改善箇所説明図

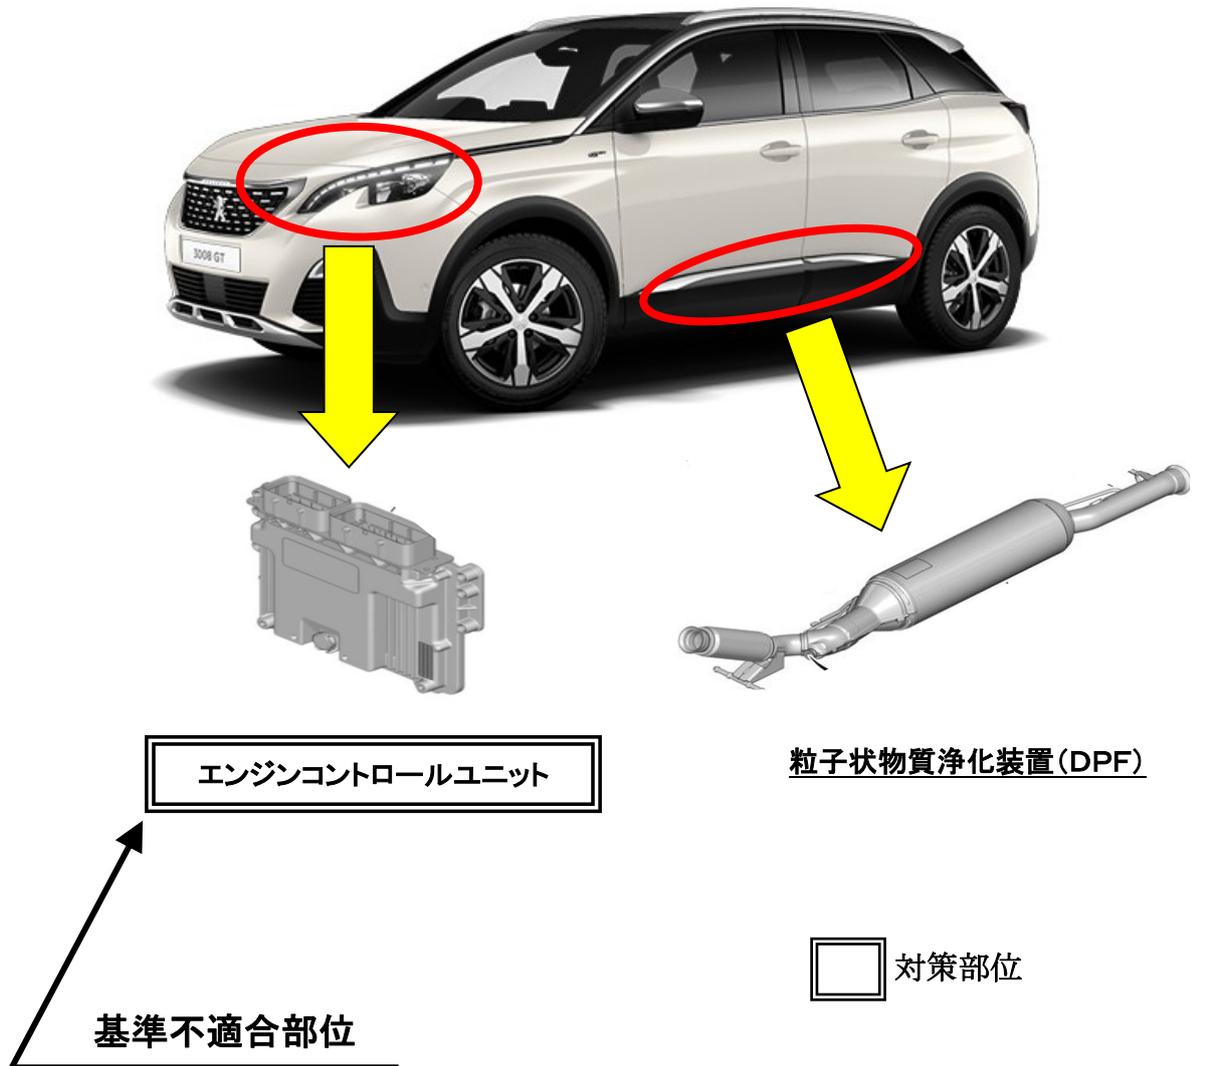
エンジンコントロールユニットにおいて、制御プログラムが不適切なため、粒子状物質浄化装置(DPF)の再生インターバルが適正に行われず、DPFに過大な量の粒子状物質が堆積することがある。そのため、DPF再生時にセラミックフィルターが過熱して破損し、排出ガス規制値を満足しなくなるおそれがある。

全車両、エンジンコントロールユニットの制御プログラムのバージョンを確認し、最新仕様に更新する。また、粒子状物質浄化装置(DPF)を点検し、交換が必要と判断された場合は新品に交換する。

識別：車台番号の左から8桁目の上部に黄色のペイントを塗る。
